Høyringsuttale til søknad om planendring og utsett byggjefrist for Muggåselvi Kraftverk i Voss Herad

Oppsummert administrativt innspel frå Vestland fylkeskommune

Figur 1: Kartutsnitt som viser gammel og ny plasseringa av inntak i Muggåselvi (klippa frå planendringssøknad)

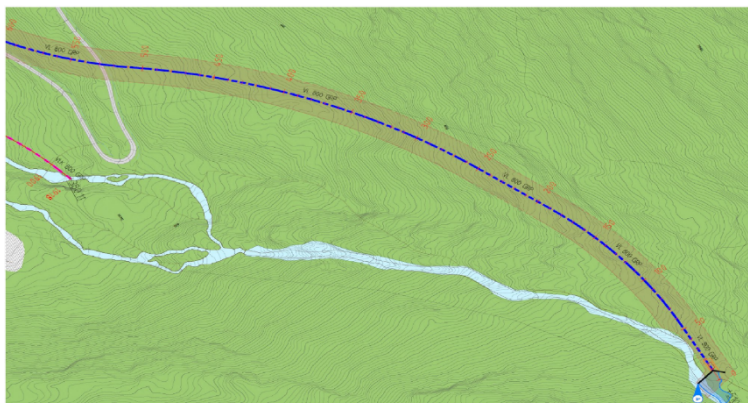
Med omsyn til friluftsliv rår vi frå at inntaket flyttast oppstraums som omsøkt. Vi har ikkje merknadar til dei andre omsøkte endringane inkludert alternativ inntaksplassering på kote 368. Det bør gjerast ei revidert vurdering av kunnskapsgrunnlaget for friluftsliv før ev. forlenga byggjefrist.

Flyttinga av inntaket oppstraums frå kote 380 til kote 510 vil medføre at inntaket blir plassert inne i eit område som er kartlagt som **svært viktig friluftsområde**. Dette er eit område som per i dag er urørd og utan tilrettelegging, utan veg eller anna infrastruktur. Desse områda er svært viktig å bevare av omsyn til landskapsoppleving, turoppleving, naturmangfald, friluftsliv og folkehelse.

Konsesjon vart gitt i 2019, og det er usikkert om kartleggingane for friluftsområde låg til grunn for vurderingane på det tidspunktet, då desse vart utført i 2018. Dei bør uansett vege tungt mot ei utbygging inn i dette området. Vassføring i elv er ein vesentleg del av friluftsoopplevinga i dette området, då stien går langs med elva på begge sider og opp til eit eldre stølsområde, som òg gir eit viktig bidrag til friluftsoopplevinga. Denne totalopplevinga er noko av det som gjer området så stor verdi per i dag. Ved å bygge veg og inntaksanlegg inne i området, samt redusere vassføringa i ein mykje lengre del av elveløpet enn det som ligg i konsesjonen i dag, vil ein sterkt redusere desse kvalitetane.

På grunnlag av det ovannemnde meiner vi at det må gjerast ei revidert vurdering av kunnskapsgrunnlaget for friluftsliv før ev. forlenga byggefrist. M.o.t. friluftslivet rår vi òg frå at inntaket flyttast oppstraums som omsøkt.

Figur 2: Kartutsnitt som viser omsøkt ny plassering av inntak med ny røyrgate (blå). Konsesjonsgjeve plassering er vist i magenta (henta frå planendringssøknad).

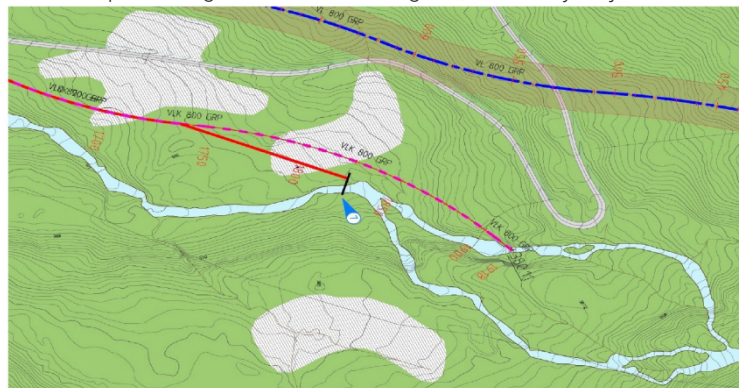
Ny omsøkt plassering av inntaket er lengre opp i dalen og gjev om lag 520 meter lengre røyrgate.

Deler av det kartlagde svært viktige friluftsområdet overlappar med eit større INON-område, sone 2. Dette området vil og bli redusert dersom ein endrar planen som omsøkt og flytter plasseringa av inntaket. Inngrepsfrie naturområde er ein av åtte miljøindikatorar til nasjonalt miljømål 1.1, og det bør vere svært tungtvegande, samfunnsnyttige grunnar (ikkje utelukkande økonomiske) for å tillate inngrep som gjer at desse områda blir reduserte i enno større grad enn i dag. Summen av alle naturinngrepa reduserer stadig arealet av inngrepsfri natur, som igjen er grunnlaget for friluftslivet slik vi kjenner det i Norge.
